Mission régionale d'autorité environnementale
ÎLE-DE-FRANCE

**Avis délibéré
de la Mission régionale d'autorité environnementale d'Île-de-
France sur le projet de transformation de la gare du Nord
(Paris 10ème)**

N°MRAe 2021 - 1706

Illustration 4: identification des bâtiments dans l'étude acoustique

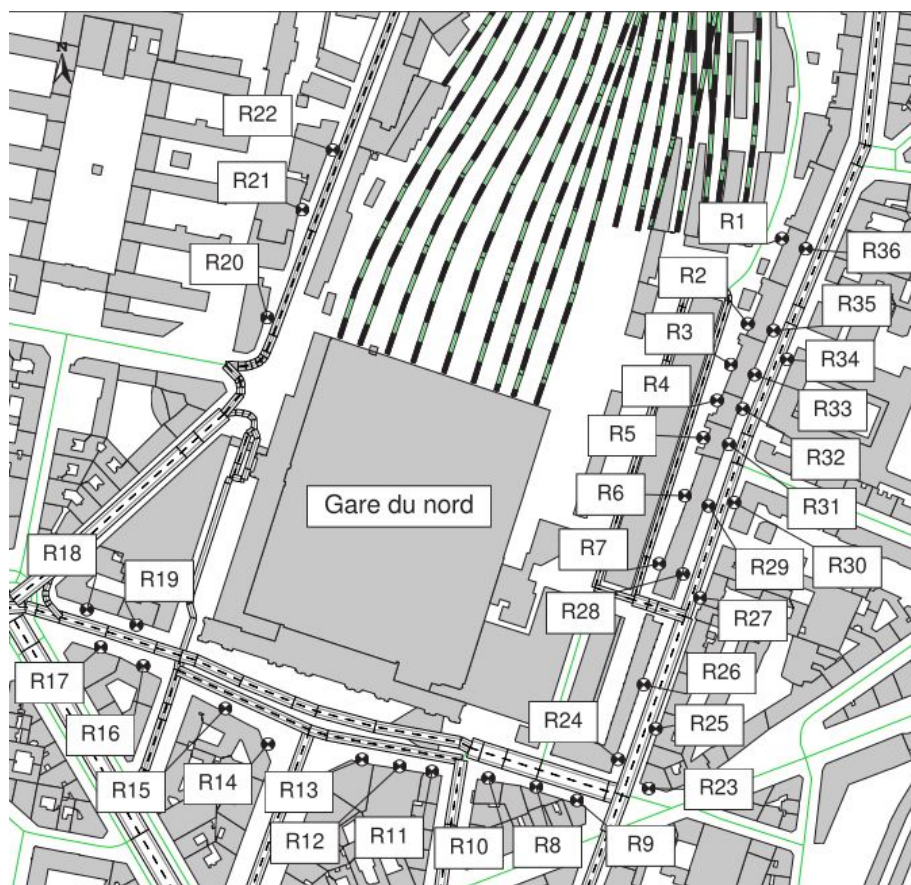
- à la modification de la gare routière par rapport à l'état actuel : l'impact acoustique de cette seule modification est compris entre -0,6 et 4 dB(A). Il est supérieur à 2 dB(A) (« modification significative ») pour un seul bâtiment face aux voies (R1, rue du Faubourg Saint-Denis selon le plan figurant dans l'étude annexée, partie 5, p.639) « *mais la contribution sonore de la gare routière reste inférieure aux objectifs réglementaires¹³. Il n'y a donc pas d'obligation réglementaire de protection acoustique.* » La lecture de l'étude acoustique ne permet toutefois pas d'identifier les conséquences sur le bruit des modifications apportées au projet (démolition de l'immeuble au 177 du faubourg Saint-Denis notamment). L'étude d'impact actualisée, comme en 2019, précise que « *l'ensemble des bus devraient être électriques et donc être moins bruyants* » et, en réponse à l'avis de la MRAe, expose brièvement les modalités de mise en œuvre de cette électrification.

- aux effets induits du projet sur les circulations routières : « *L'impact acoustique des évolutions de trafics est compris entre -2 et 2,4 dB(A). Les bâtiments pour lesquels l'impact est supérieur à 2 dB(A) sont ceux situés en bordure de la rue de Dunkerque. En effet le trafic prévisionnel de cette rue est de 7 880 véhicules par jour à l'horizon 2025 sans le projet et 15 030 véhicules par jour à l'horizon 2027 avec le projet. L'augmentation du trafic dans ce secteur ne sera pas de nature à créer des Points Noirs du Bruit¹⁴. Il n'y a pas d'obligation réglementaire de protection acoustique.* » Pour la MRAe, la situation des immeubles (R 20 notamment) qui seraient exposés en 2027 à un niveau ambiant supérieur au seuil définissant les points noirs méritent une attention particulière, même si l'évolution prévue (inférieure à 2dB(A) ne constitue pas une modification significative au sens de la réglementation. D'autre part la raison du quasi doublement prévu du trafic rue de Dunkerque mérite d'être expliquée.

Illustration 6: Evolution de la volumétrie du projet (source : étude d'impact, partie 3 p.185)

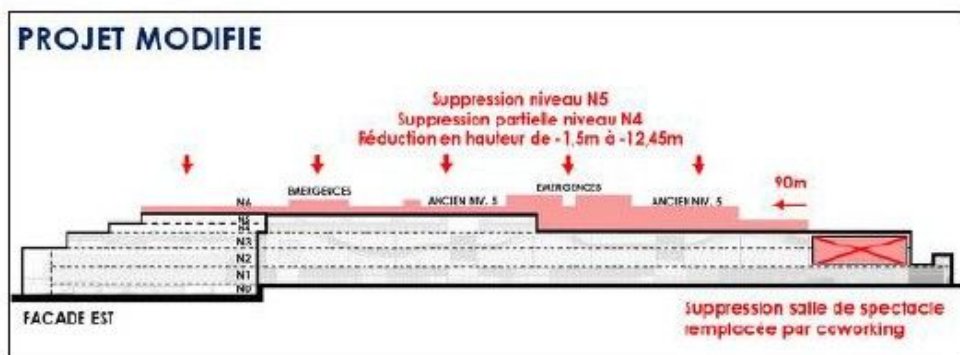
De nombreux visuels ont été ajoutés, pour illustrer les perceptions par les riverains, mais ils comparent généralement la situation actuelle avec le projet modifié, sans présenter l'impact du projet modifié par rapport au projet présenté en 2019. Un complément est donc nécessaire pour assurer cette présentation.

Les vues d'insertion donnent encore généralement un aspect translucide aux façades, notamment la façade principale du nouveau bâtiment. Globalement, des points de vue supplémentaires montrant d'autres perceptions plus proches du projet, à hauteur d'homme depuis la rue et à l'intérieur de la future gare, demeurent pour la MRAe nécessaires, notamment pour les parties modifiées.
